Mission régionale d'autorité environnementale

**Avis délibéré sur le projet de liaison routière entre la RN66
et la RD35 à Vieux-Thann (68)
porté par la Collectivité européenne d'Alsace**

n°MRAe 2021APGE28

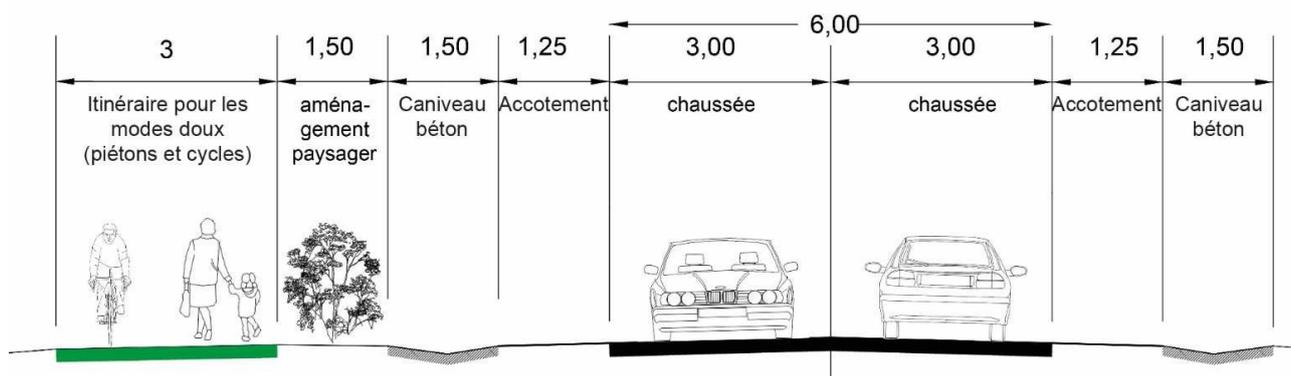
La prise en compte d'éventuelles mesures de protection contre le bruit pourrait utilement être combinée avec les logiques retenues par le projet de séparation des circulations actives (vélos, piétons) des circulations automobiles et des logiques d'aménagement paysager présentées dans le profil en travers (Cf. paragraphe 1. ci-avant), matérialisant ainsi la limite de la future zone d'habitat.

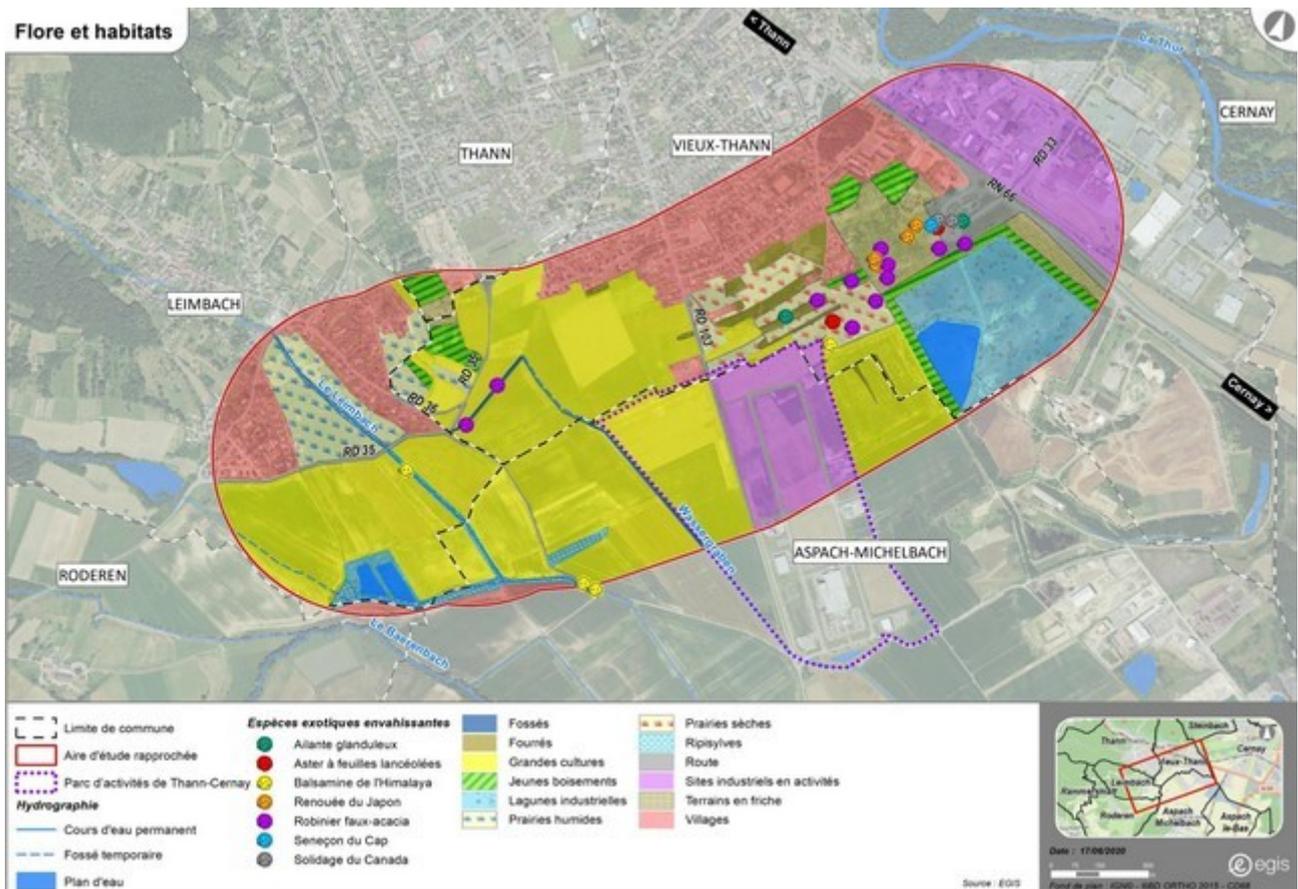
L'étude d'impact présente 3 variantes similaires d'implantation de la route, la variante la plus au nord étant distante de 35 m de la variante la plus au sud. La solution retenue est la variante centrale. Ce choix repose sur une analyse multicritères qui tient compte à la fois des impacts environnementaux de chaque variante et de facteurs techniques et économiques. À la lecture de l'analyse multicritères, il n'est pas évident que la variante retenue présente des impacts environnementaux plus faibles que la variante sud, néanmoins cette dernière nécessite des dévoiements de réseaux et une réduction de l'emprise d'une zone d'activités qui ont été appréhendés uniquement sous un angle économique et technique.

L'Ae recommande d'approfondir l'évaluation des impacts de la variante sud pour démontrer que la variante retenue est celle qui présente le moins d'impacts environnementaux.

L'Ae recommande de présenter une analyse de solutions de substitution raisonnables (tracé et aménagement) conforme au code de l'environnement afin de démontrer que le projet retenu est celui qui, tout en répondant à tous les besoins de circulation pour tous les types d'usages, a minimisé les impacts environnementaux.
